- OBJET** : permis de construire d'une centrale photovoltaïque dans le département de la Corse du Sud (2A).
- RÉFÉRENCES** : a) votre lettre du 27 octobre 2016 (dossier PC n° 02A 330 15 D0005) ;
b) décret du 26 août 2016 portant délégation de signature¹ ;
c) note n°1110/DEF/DSAE/DIRCAM/SDR/NP du 23 avril 2012.

Objet : Avis sur la construction d'une centrale photovoltaïque, commune d'Ucciani, lieu-dit Cintulinu. **RC 02A 330 153**
V. Réf : Courrier reçu le 10 février 2016, dossier suivi par Mme Florence RAKOTOBÉ
N. Réf : SP/GH/n°24

Objet : dossier de demande de permis de construire une centrale photovoltaïque avec stockage à Ciuntulinu (PC02A33015D0005) sur la commune de UCCIANI
PJ :

D2015 - SDIS/CD/FE/117
Objet : création d'une centrale photovoltaïque + locaux
PJ : courrier du 19/11/2015 - Permis d'aménager n° PC 02A 330 15 D0005
Affaire suivie par : CNE ESPOSITO F.

Aire de retournement pour piste en cul de sac.

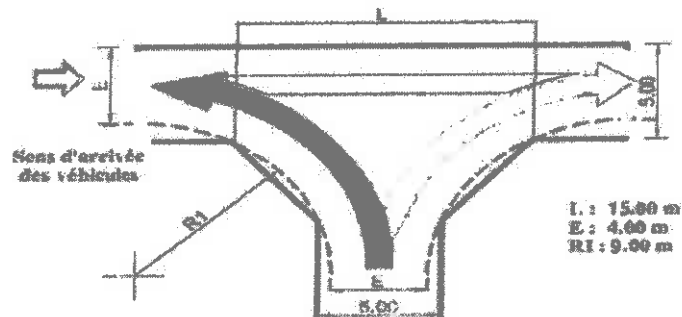
2. S'assurer que le champ soit desservi par une voie ayant les caractéristiques d'un accès principal : la voie d'accès devra respecter les caractéristiques suivantes (cf. PPFENI 2 / cahier 2 / 3. liaisons inter-équipements : les pistes) :

- Gabarit : largeur circulaire d'au moins 4 mètres avec des aires de croisement tous les 500 mètres de 30 mètres de long pour porter à 6 mètres la largeur circulaire

- Retournement :
 - 1 place de retournement tous les 1000 mètres
 - 1 place à l'extrémité en cas d'impasse
 - Points noirs* signalés
 - Pentes en long : pente moyenne de 8% avec pentes instantanées de 10% maximum en terrain naturel et 20% maximum en terrain revêtu

- Dévers : aval de 5% maximum, sauf dans les virages et les passages hors méthode expéditive
 - Conception des virages : rayon de courbure intérieure supérieur à 9 m

3. S'assurer que l'accès périmétral réponde aux conditions d'accessibilités citées ci-dessus (cf. PPFENI 2 / cahier 2 / 3. liaisons inter-équipements : les pistes)
4. S'assurer que les circulations internes répondent aux conditions d'accessibilités citées ci-dessus (cf. PPFENI 2 / cahier 2 / 3. liaisons inter-équipements : les pistes)
